福島第一原子力発電所 特定原子力施設に係る実施計画変更比較表（第I章）

福島第一原子力発電所 特定原子力施設に係る実施計画変更比較表（第Ⅱ章）

福島第一原子力発電所 特定原子力施設に係る実施計画変更比較表（第Ⅲ章 第1編）

図-1 5・6号機 中期スケジュール

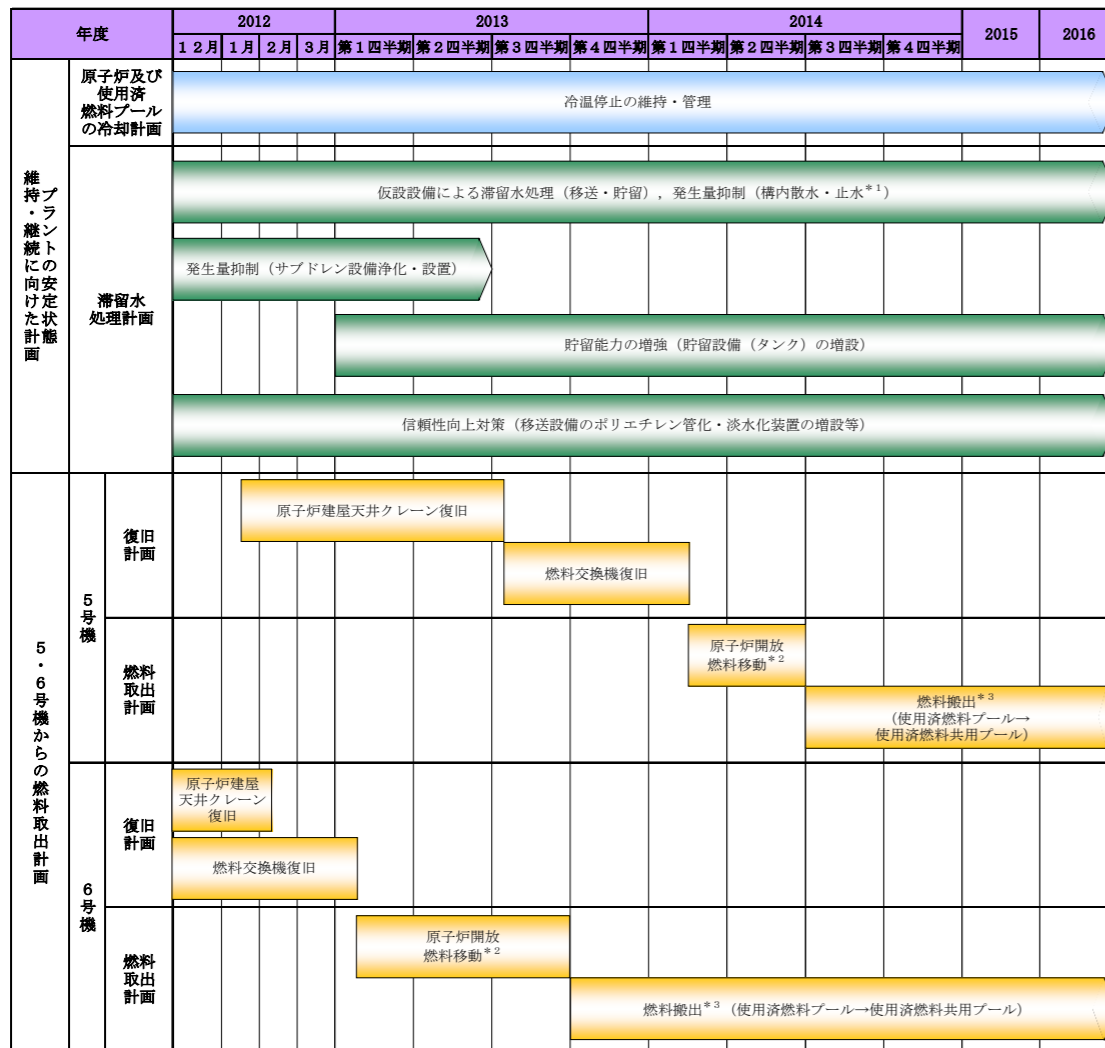
添付資料-1 (記載の削除)

現状に合わせた記載の適正化に伴う変更

図-1 5号機 制御棒駆動系 系統概要図

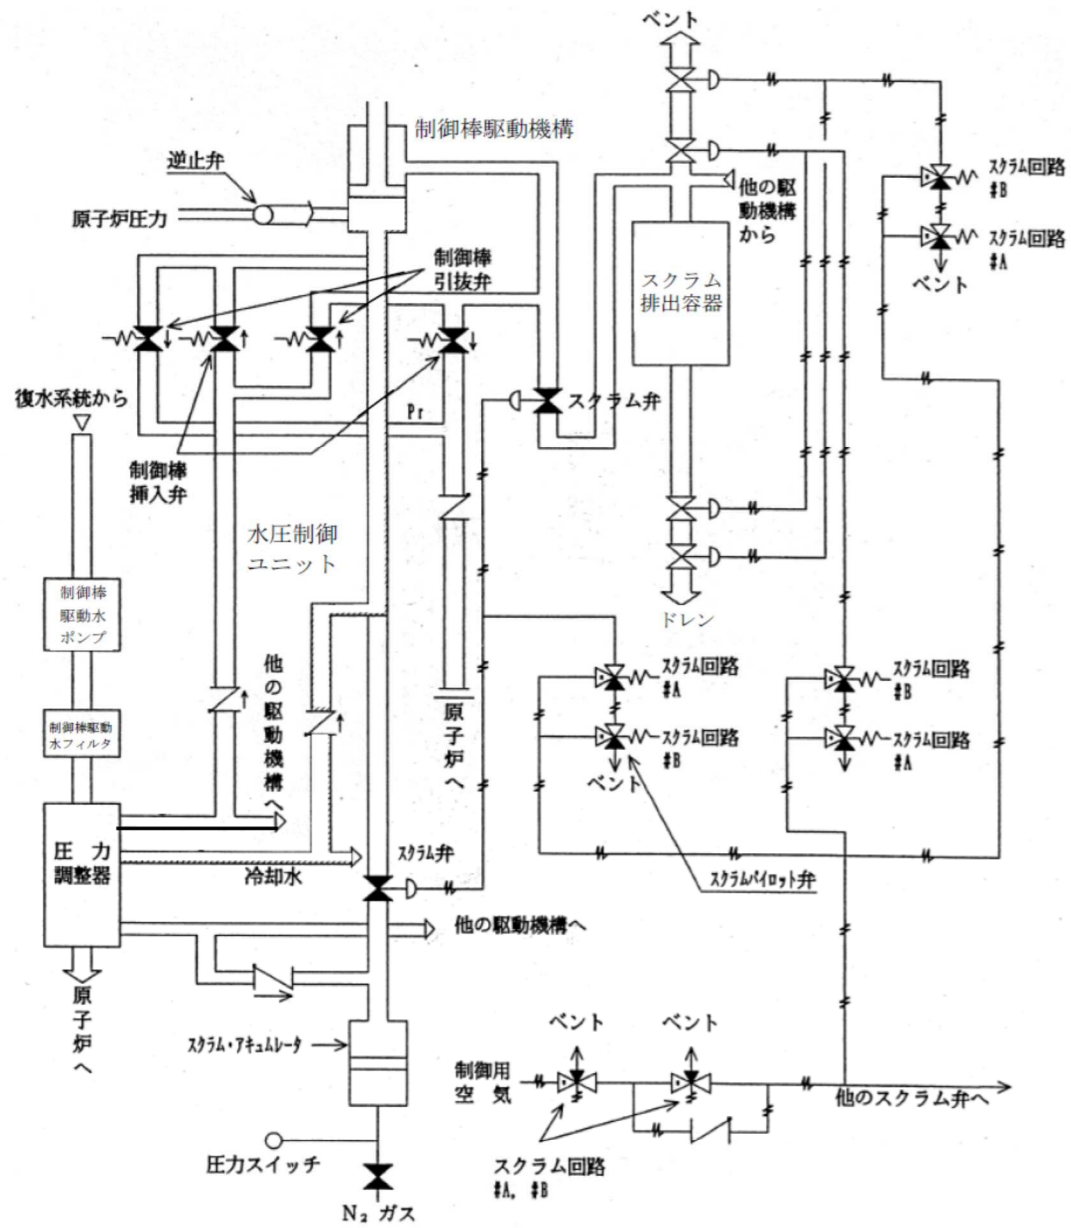
(記載の削除)

現状に合わせた記載の適正化に伴う変更

図-1 5号機 残留熱除去系 系統概要図

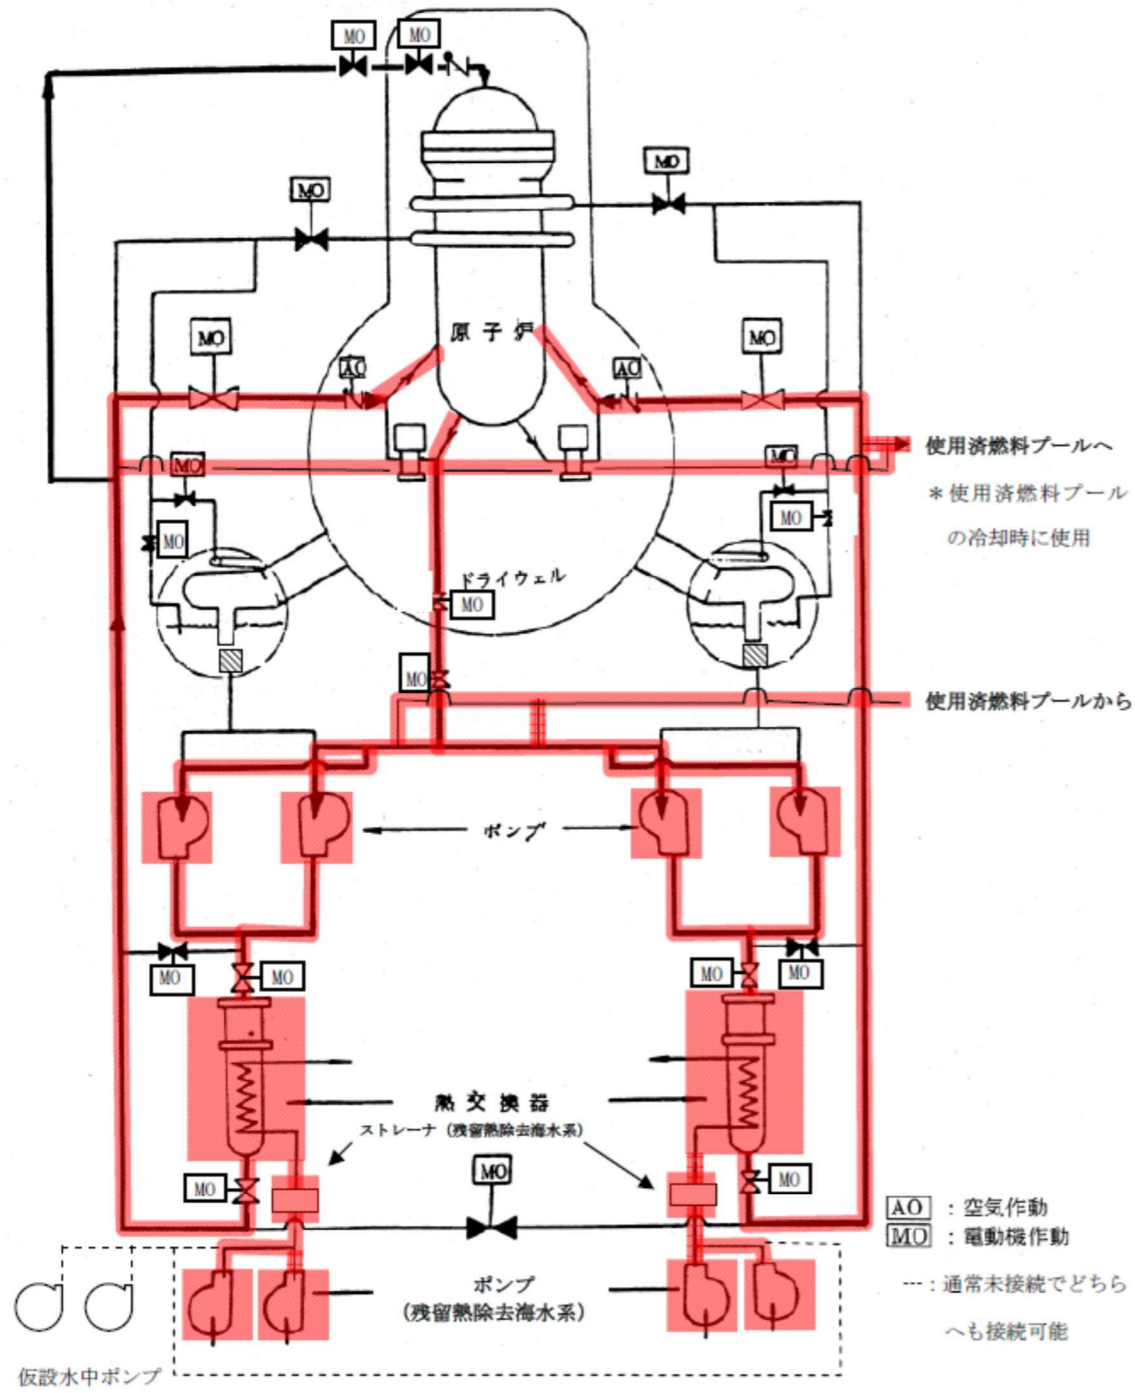
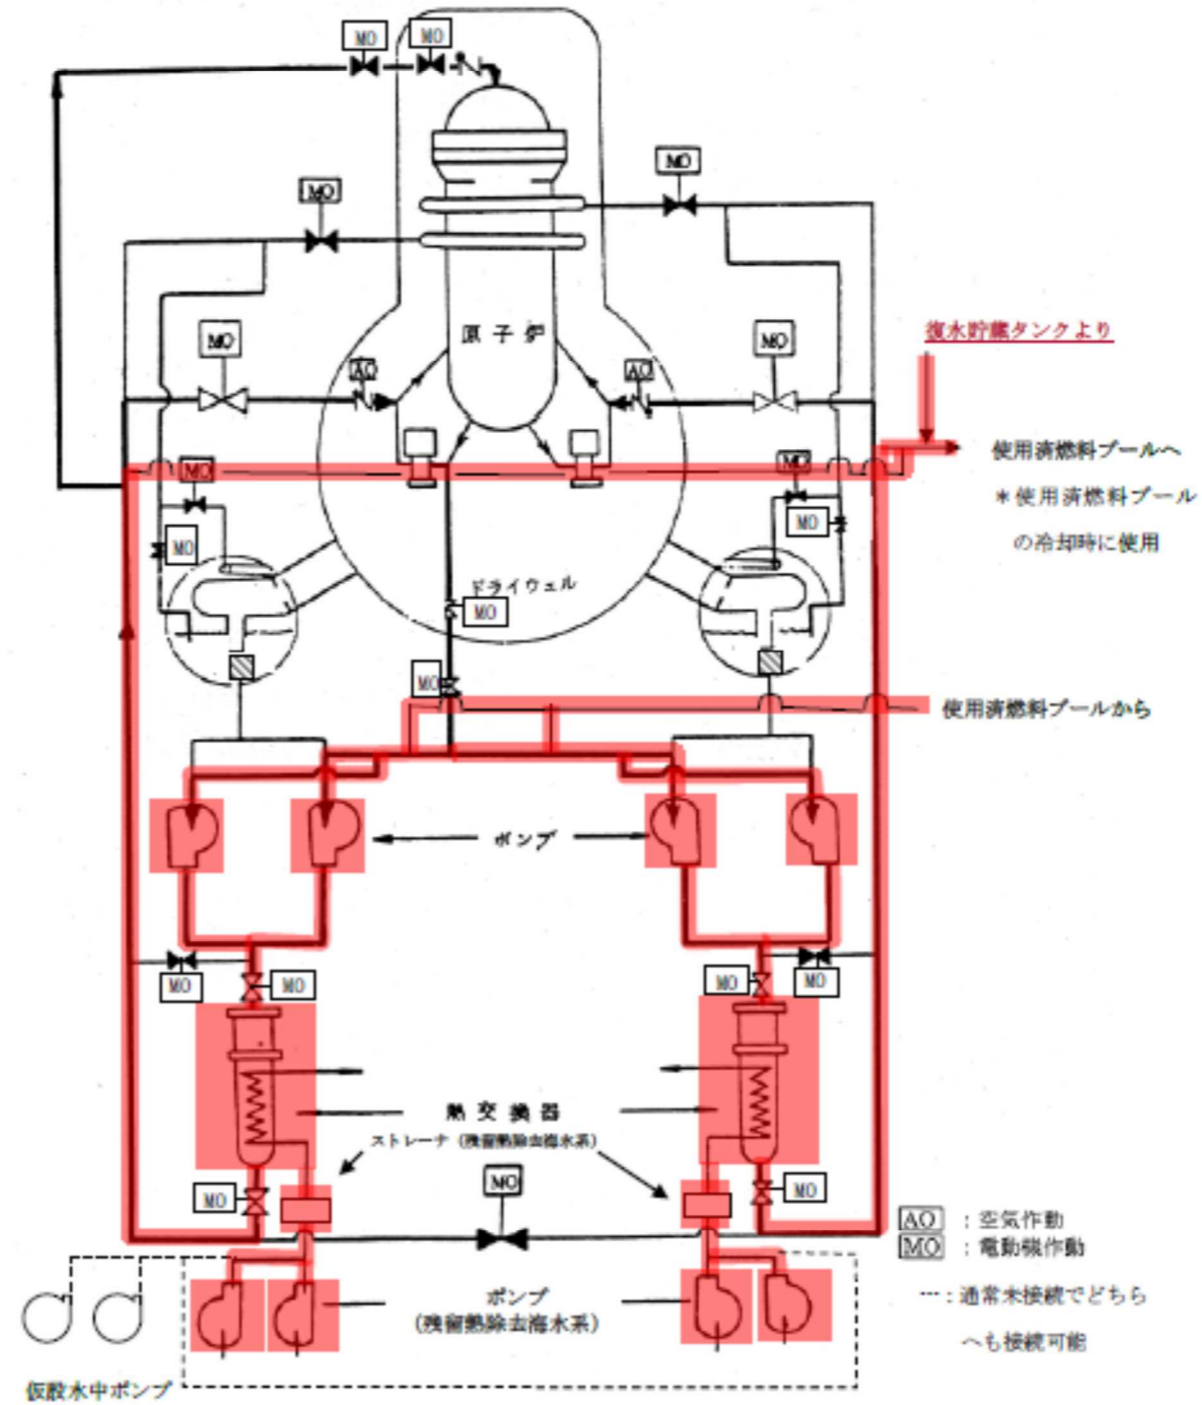
現状に合わせた記載の適正化に伴う変更

図-2 6号機 残留熱除去系 系統概要図

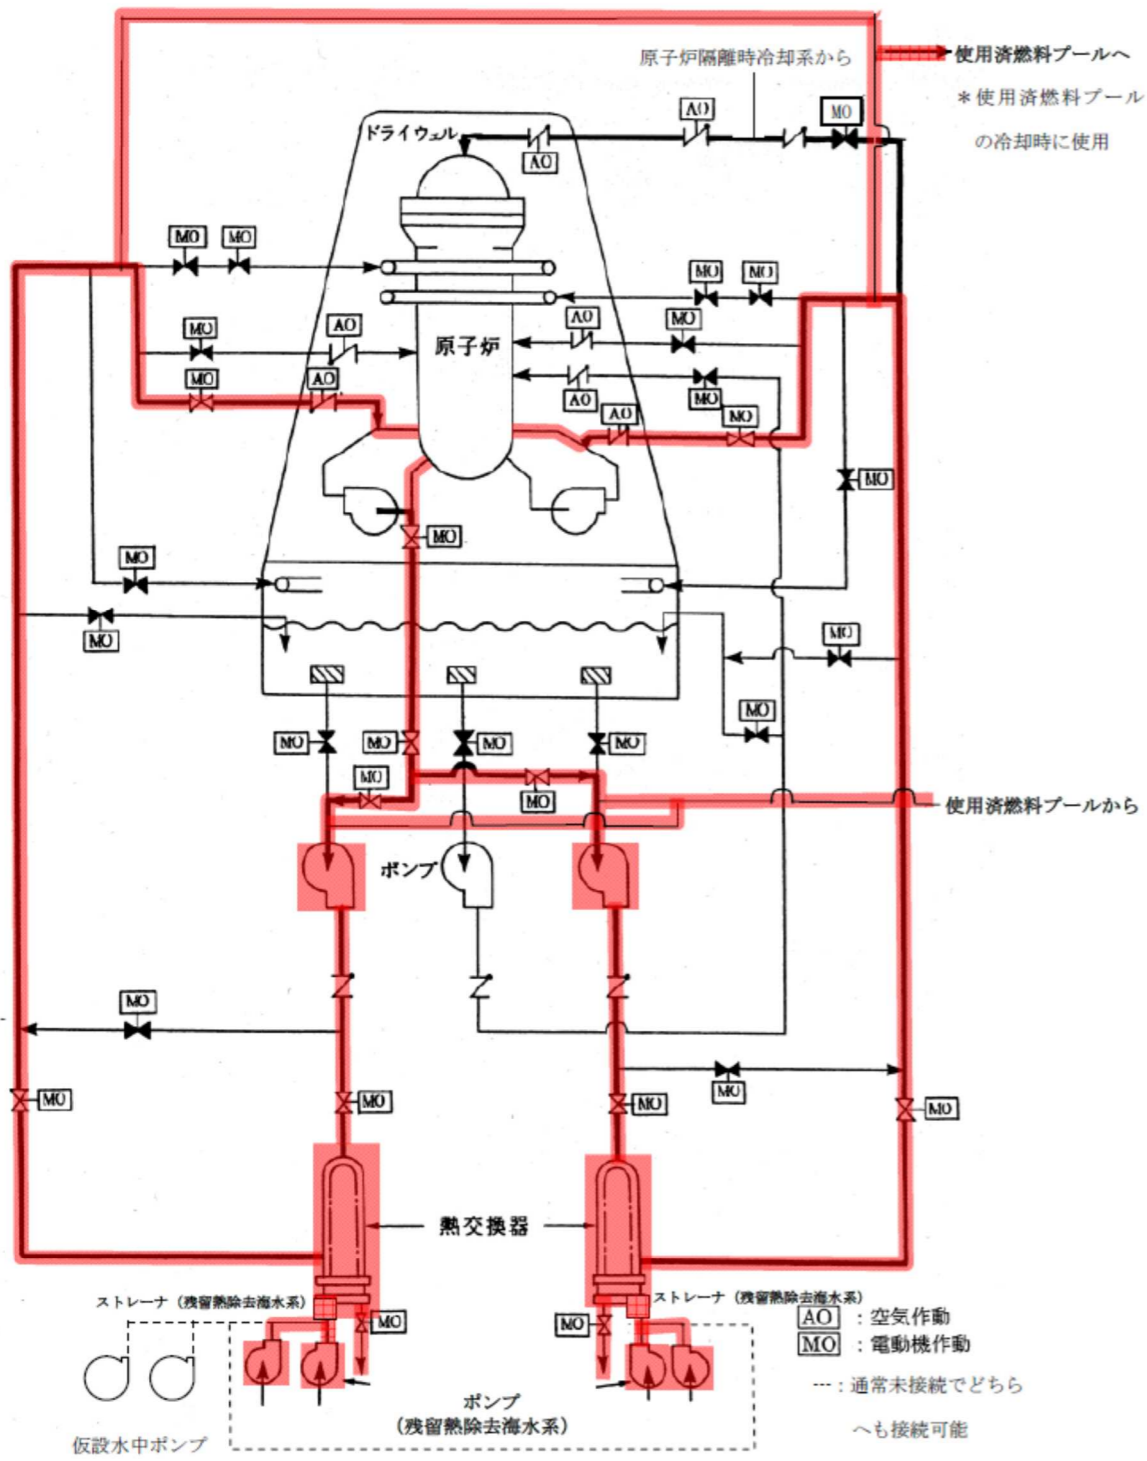
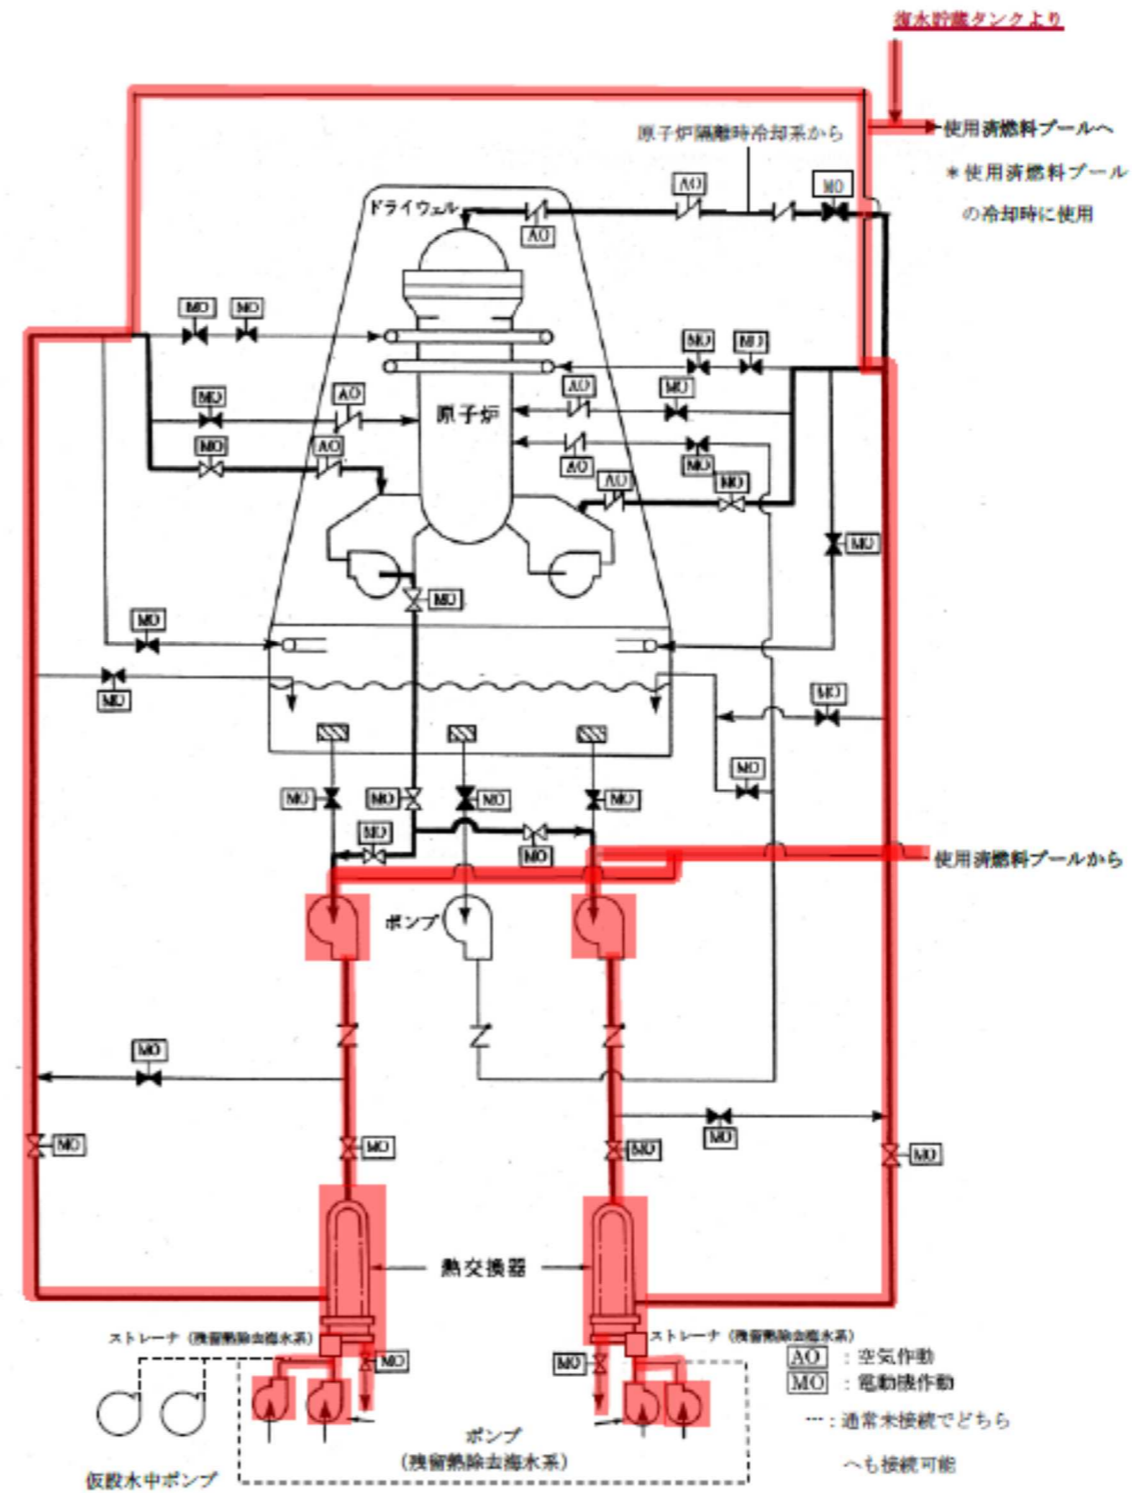
現状に合わせた記載の適正化に伴う変更

図-2 5号機 非常用炉心冷却系（低圧注水系） 系統概要図

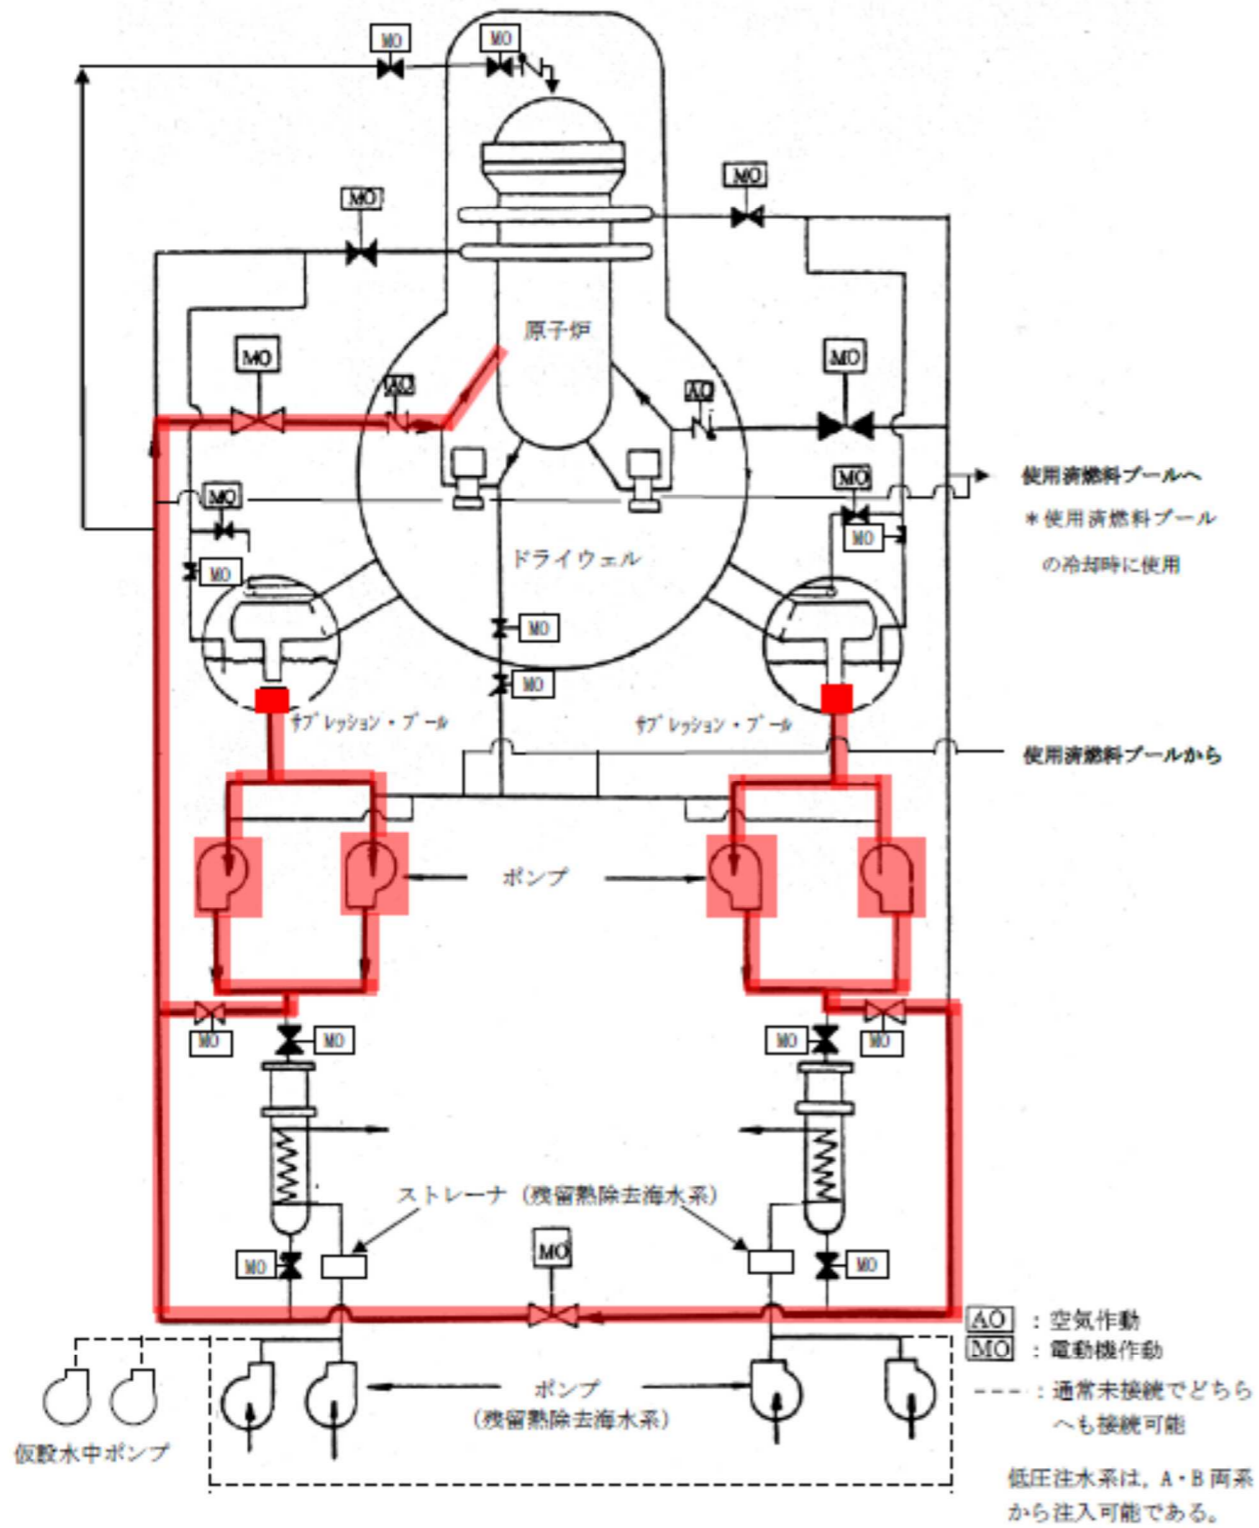
(記載の削除)

現状に合わせた記載の適正化に伴う変更
